ПАСПОРТ ДОСТУПНОСТИ

Муниципальное автономное дошкольное образовательное учреждение города Ростова-на-Дону «Детский сад №123», (МАДОУ №123)

Здание МАДОУ «Детский сад №123»
(наименование объекта)

**АКТ ОБСЛЕДОВАНИЯ
объекта социальной инфраструктуры
К ПАСПОРТУ ДОСТУПНОСТИ ОСИ**

Фото №2

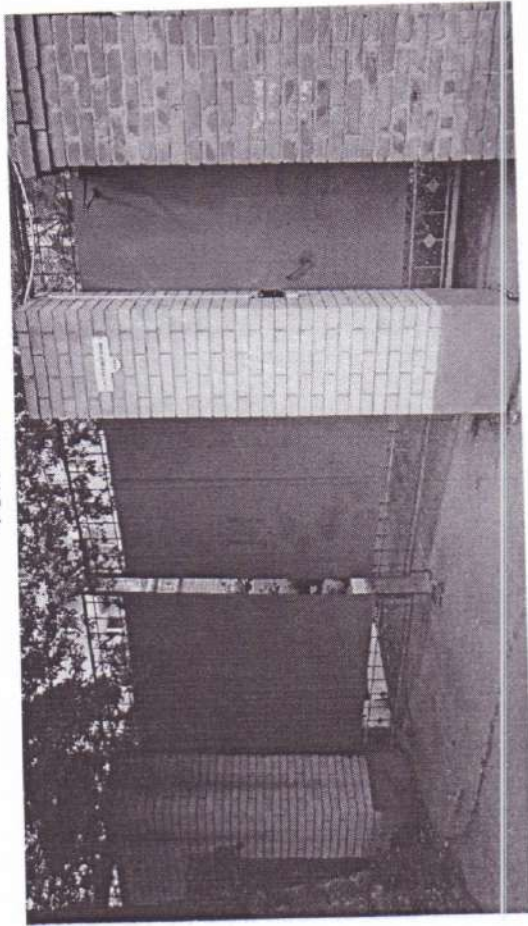
1.1	Вход (входы) на территорию	есть		2	<p>Вход через непрозрачную калитку, шириной менее 0,90м.</p> <p>Вход на территорию не оборудован элементами информации об объекте.</p>		<p>Установить вывеску по возможности со шрифтом Брайля (значимую для инвалидов по зрению), разместить при входе на высоте 1,40-1,75м. (СП 59.13330.2016 п.п.5.1.1).</p> <p>Монтировать на высоте 0,85м и обозначить контрастной маркировкой кнопку вызова персонала для сопровождения инвалида на коляске.</p> <p>Установить знак, указывающий на доступность объекта.</p>	Текущий ремонт

Фото №3

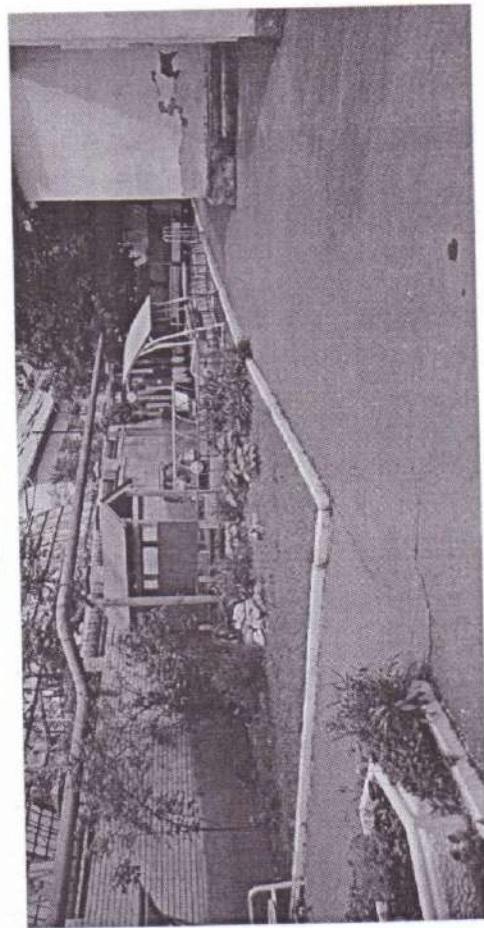
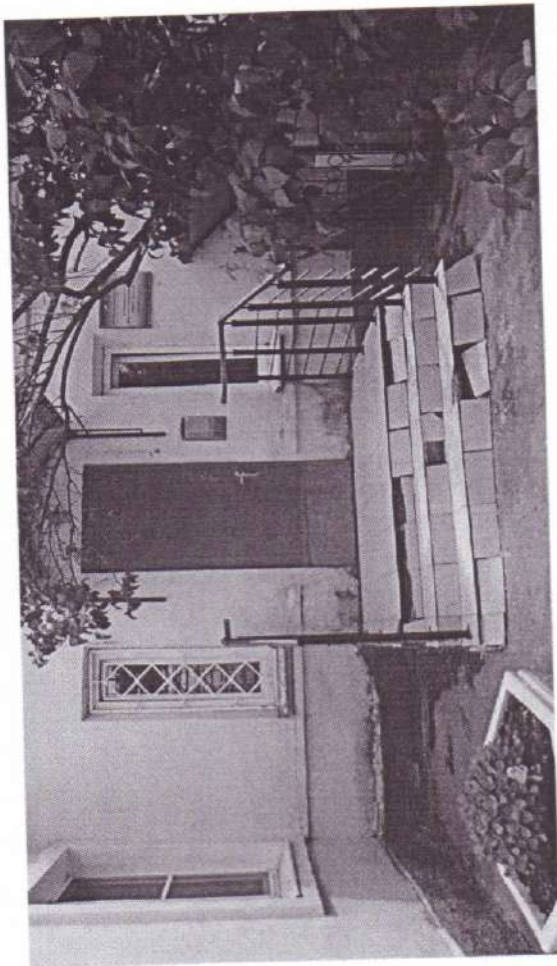
1.2	Путь (пути) движения на территории	есть		3,4	<p>Нет разметки, тактильных средств на покрытии пешеходных путей.</p> <p>Асфальтовое покрытие повреждено, уклоны не соблюдены.</p>		<p>Рекомендуется установить схему по возможности мнемосхему движения по территории сада.</p> <p>Выполнить ремонт асфальтового покрытия путей движения, соблюдая требования СП 59.13330.2016 п.5.1.</p> <p>Нанести контрастно окрашенные тактильные направляющие на покрытии основных пешеходных путей (от ворот до входа в садик) и предупредительные на расстоянии не менее чем за 0,8-0,9м до начала опасного участка, изменения</p>	Текущий ремонт

направления движения, препятствий, входов. Глубина предупредяющего указателя должна быть в пределах 0,5 – 0,6 м и входить в общее нормируемое расстояние до препятствия. Указатель должен иметь высоту рифов 0,005м и заканчиваться на расстоянии 0,3м до препятствия в соответствии с требованиями СП 59.13330.2016 п.п.5.1.10.	
1.3	Лестница (наружная)	нет								
1.4	Пандус (наружный)	нет								
1.5	Автостоянка и парковка	нет								
	ОБЩИЕ требования к зоне	есть	2,3,4	Не обеспечено беспрепятственное и удобное передвижение МГН по участку.	К,О,С, Г	Обеспечить беспрепятственное и удобное передвижение МГН по участку, информационную поддержку на всех путях движения.				Текущий ремонт

Φοτο Νο6

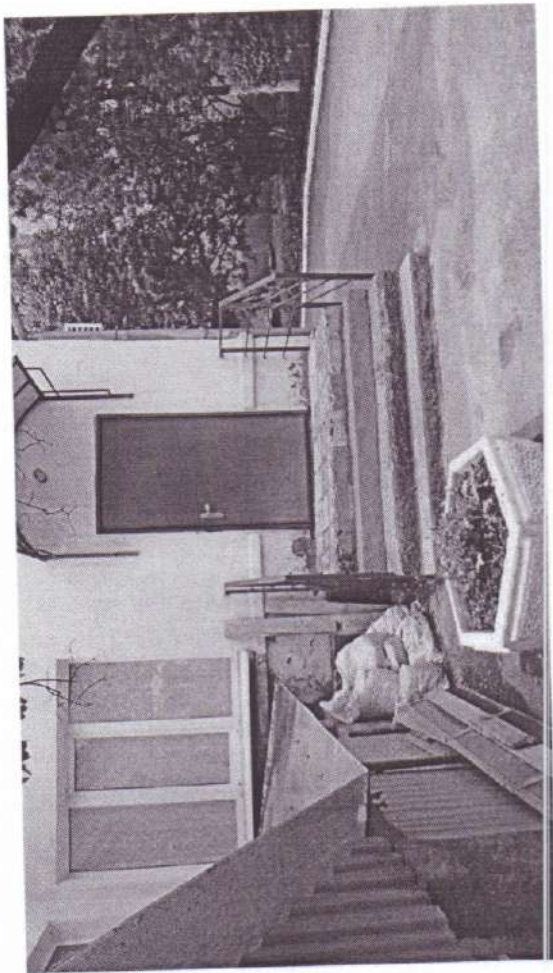
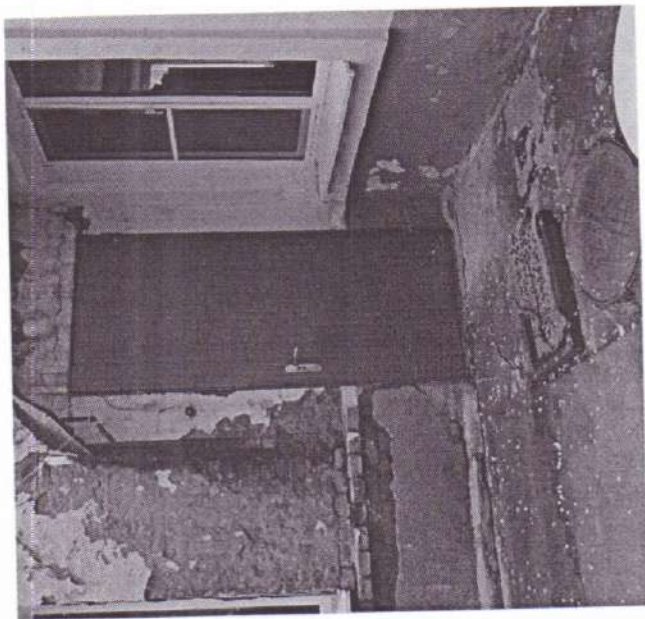
2.1	Лестница (наружная)	есть		5, 6, 8	Поверхность ступеней сильно повреждена. Не обозначены краевые ступени. Нет тактильных обозначений.	С	Выполнить ремонт ступеней (ф.б). На проступях краевых ступеней лестниц нанести одну или несколько полос, контрастных с поверхностью ступени (например желтого цвета), имеющие общую ширину в пределах 0,08-0,1м. Расстояние между контрастной полосой и краем проступи от 0,03 до 0,04м. Перед лестницей обустроить предупреждающий тактильно-контрастный указатель глубины 0,5-0,6м на расстоянии 0,3м от внешнего края проступи верхней и нижней ступеней. (СП 59.13330.2016 п.п.5.1.12.)	Текущий ремонт

2.3	Входная площадка (перед дверью)	есть		6, 7, 8	Поверхность площадки повреждена. Нет тактильных обозначений.	С	Отремонтировать поверхность входной площадки (ф. 7). Нанести предупреждающие тактильные, контрастно окрашенные указатели на участках поверхности площадок на расстоянии 0,60м перед дверным проемом.	Текущий ремонт

2.4	Дверь (входная)	есть		5, 6, 7	Ширина дверных проемов менее 0,90м. Отсутствие тактильных,	К, О, С	Расширение дверных проемов согласно СП 59.13330.2016 п.п.6.1.5 возможно только при реконструкции здания, с затрагиванием несущих конструкций.	Текущий ремонт

визуальных обозначений.		На центральном входе установить вывеску по возможности со шрифтом Брайля (значимую для инвалидов по зрению), разместить при входе на высоте 1.40-1.75м. (СП 59.13330.2016 п.п. 6.5.9). Установить знак, указывающий на доступность здания.
2.5	Тамбур	есть	10	Ширина тамбура менее 1,20м.	К,О	В соответствии с СП 59.13330.2016 п.п. 6.1.8 ширина тамбура не менее 1,60м. Выполнение требования возможно только при реконструкции здания, с затрагиванием несущих конструкций.
	ОБЩИЕ требования к зоне	есть	5-10	Отсутствие тактильных, контрастных обозначений	С	Адаптировать вход инвалидов, согласно требованиям СП 59.13330.2016 Р.5.

Фото №9

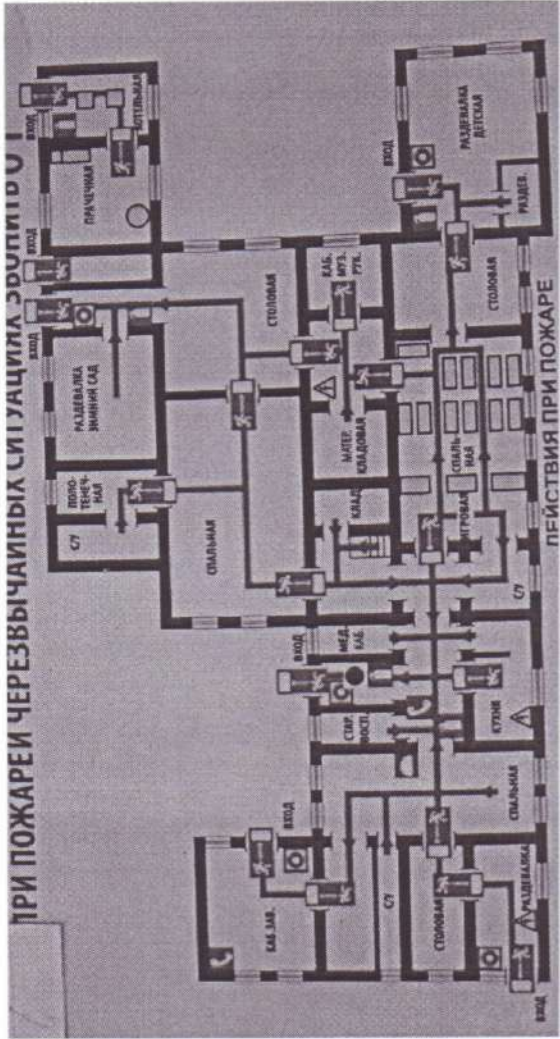
3.6	Пути эвакуации	есть		9,13	Пути эвакуации	О,С,	Необходимо выполнить ремонт входной группы для	Текущий

(в т.ч. зоны безопасности)		совпадают с основными путями передвижения.	Г,У	обеспечения эвакуации всех МГН (Приложение 2,3). Полотно двери на путях эвакуации должно иметь окраску, контрастную со стеной. (СП 59.13330.2016 п.п.б.2.23). Обозначить выходы, пути эвакуации на всём протяжении. По возможности установить звукоусиливающую (речевую) сигнализацию.	ремонт
	ОБЩИЕ требования к зоне	есть	Не обеспечено беспрепятственное передвижение МГН внутри здания.	О,С	Обеспечить беспрепятственное передвижение МГН внутри здания, в том числе при эвакуации	Текущий ремонт

Комментарий к заключению: Необходимо обеспечить световые, контрастные обозначения выходов и препятствий, обозначить доступные для инвалидов пути эвакуации в соответствии с СП 59.13330.2016 «Актуализированная редакция «СНиП 35.01-2001 Доступность зданий и сооружений для маломобильных групп населения».

Фото №11

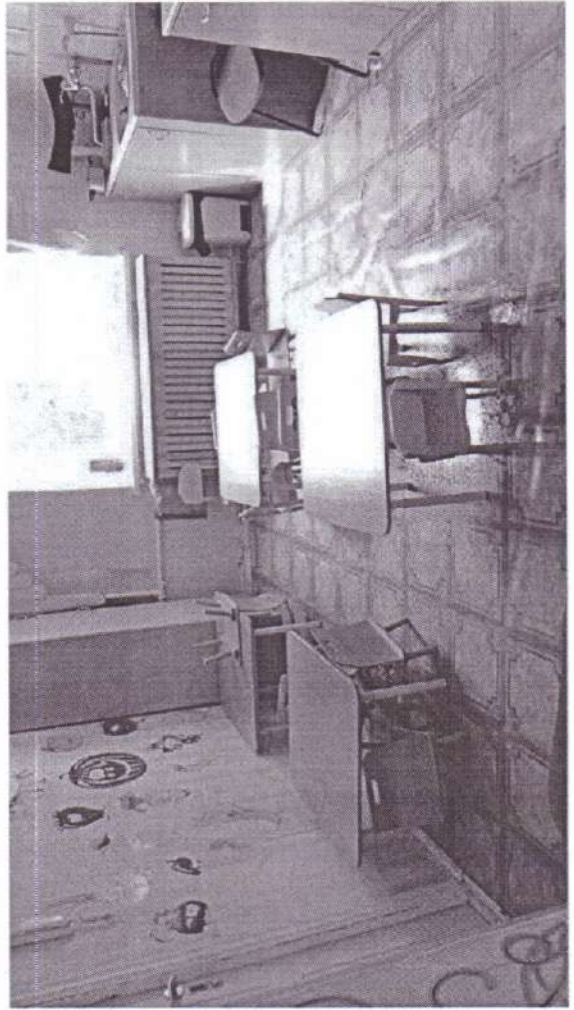
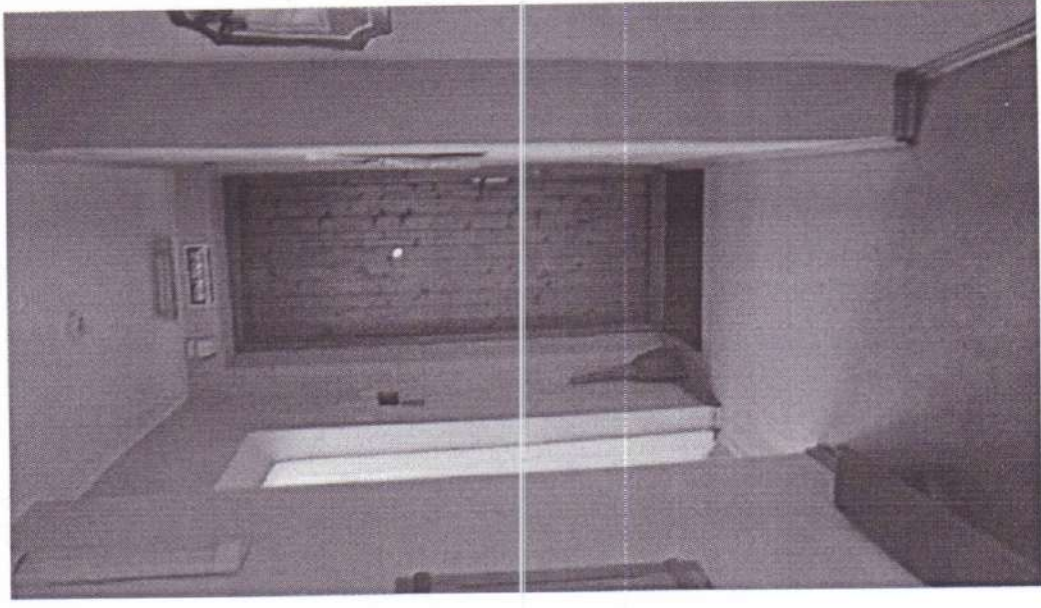
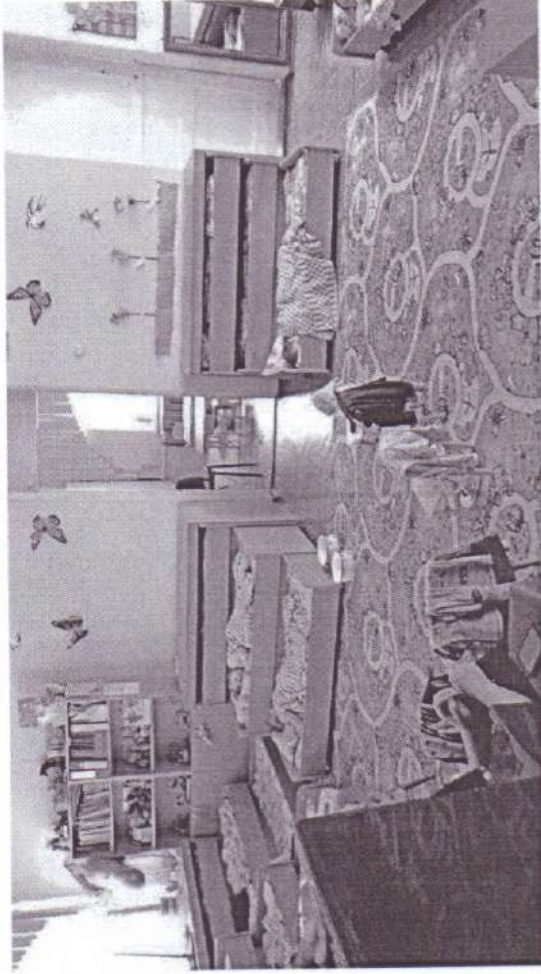
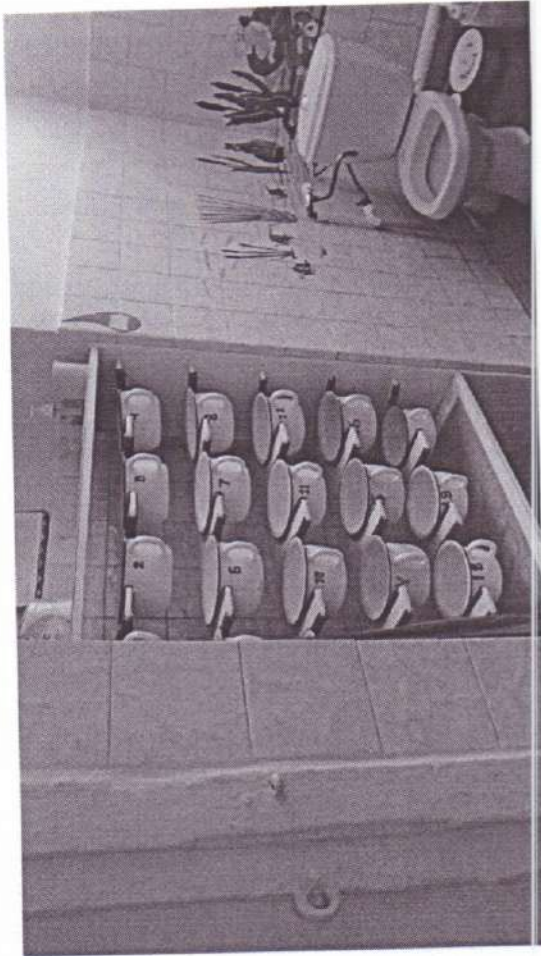
4.1	Кабинетная форма обслуживания	есть		11, 12, 14	В комнатах для занятий, игровых комнатах нет специальных устройств усиления звука. Нет тактильных, информационных обозначений.	С,Г	Рекомендуется приобрести и монтировать портативную индукционную систему для усиления звука для слабослышащих. У дверей кабинетов со стороны ручки монтировать информационные таблички (выполненные рельефно графическим и рельефно-точечным способом), расположенные на высоте от 1,2 до 1,6м от уровня пола и на расстоянии 0,1-0,5м от края двери.	Текущий ремонт Индивидуальное решение с ТСР

Комментарий к заключению: Обеспечить выполнение программы подготовки и навыков персонала по общению, пониманию потребностей, оказанию помощи детям и их родителям с инвалидностью.

Социально значимо обеспечить обслуживание инвалидов (для инвалидов на кресле-коляске доступ не организуется), выполнить в комплексе монтаж тактильных и акустических средств - СП 59.13330.2016. «СНиП 35.01-2001 Доступность зданий и сооружений для маломобильных групп населения».

Φοτο Νο16

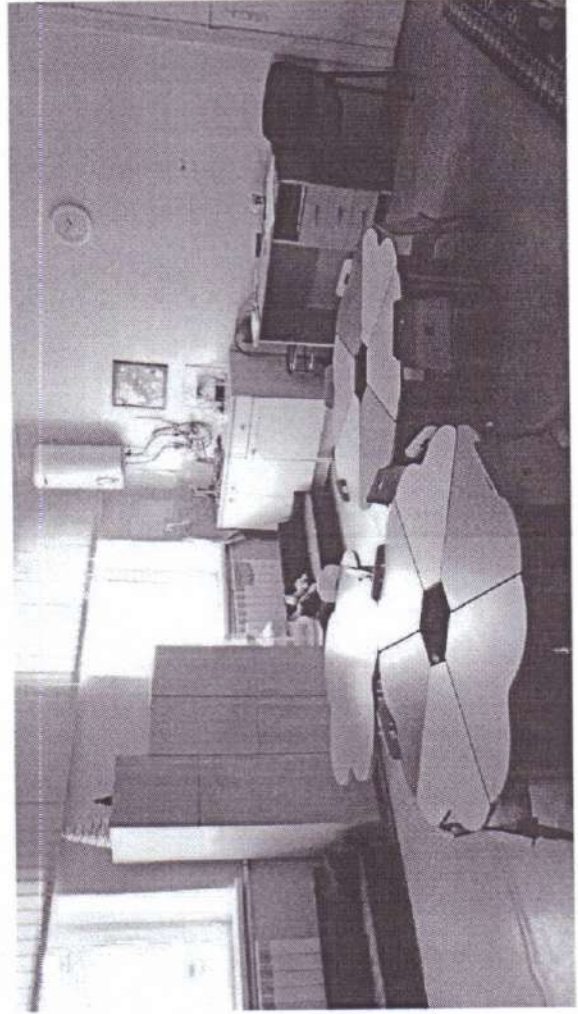
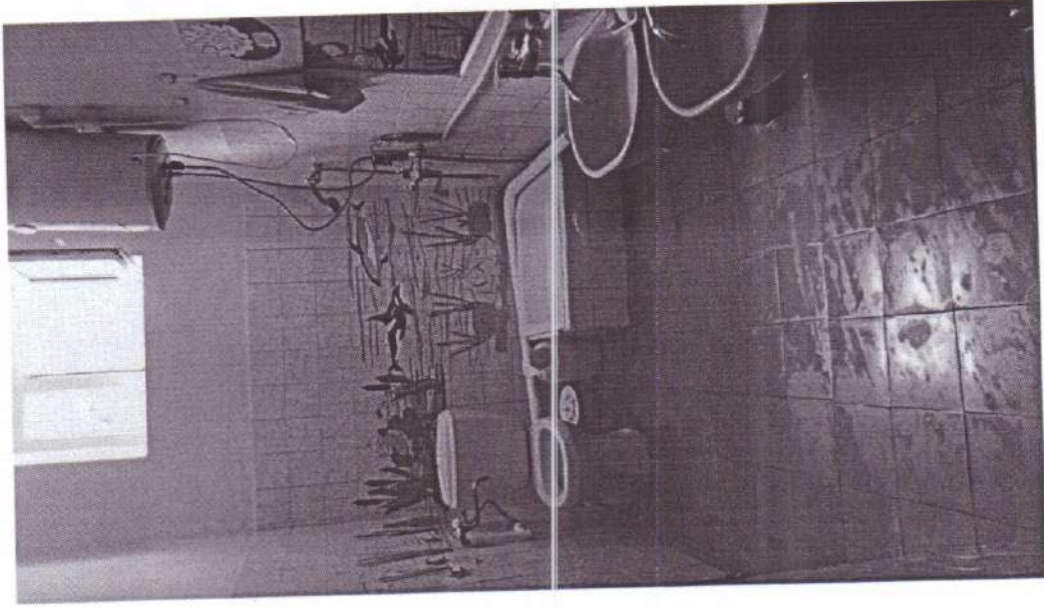
5.1	Туалетная комната	есть		15, 16	Нет поручней возле раковин. Нет держателей для костылей. Нет тактильных, информационных обозначений.	О,С	Выполнение работ по адаптации: увеличить размеры туалетных комнат, расширить дверные проемы, монтировать поручни и держатели для костылей возле унитазов, раковины оборудовать опорными поручнями, монтировать держатели для костылей, монтировать водопроводные краны с рычажной ручкой (применение кранов с разделным управлением горячей и холодной водой не допускается) согласно требованиям СП 59.13330.2016 п.6.3 возможно только при реконструкции здания.	Не требуется

Комментарий к заключению: *Адаптировать санитарные комнаты с учетом требований СП 59.13330.2016 «Актуализированная редакция СНиП 35.01-2001 «Доступность зданий и сооружений для маломобильных групп населения» возможно при реконструкции здания.*

Φοτο Νο17

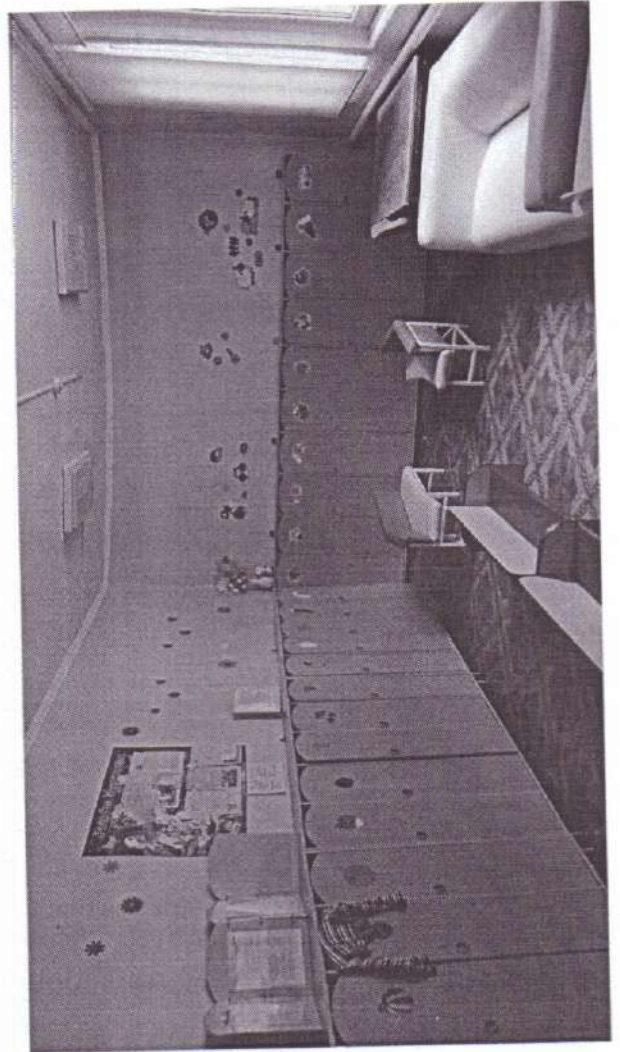
5.2	Душевая/ ванная комната	нет						
5.3	Бытовая комната (гардеробная)	есть		17	нет			
	ОБЩИЕ требования к зоне	есть		15-17	Туалетные комнаты не адаптированы для МГН	О,С	Обеспечить полную доступность туалетных комнат для МГН на данном этапе адаптации не возможно	Не требуется
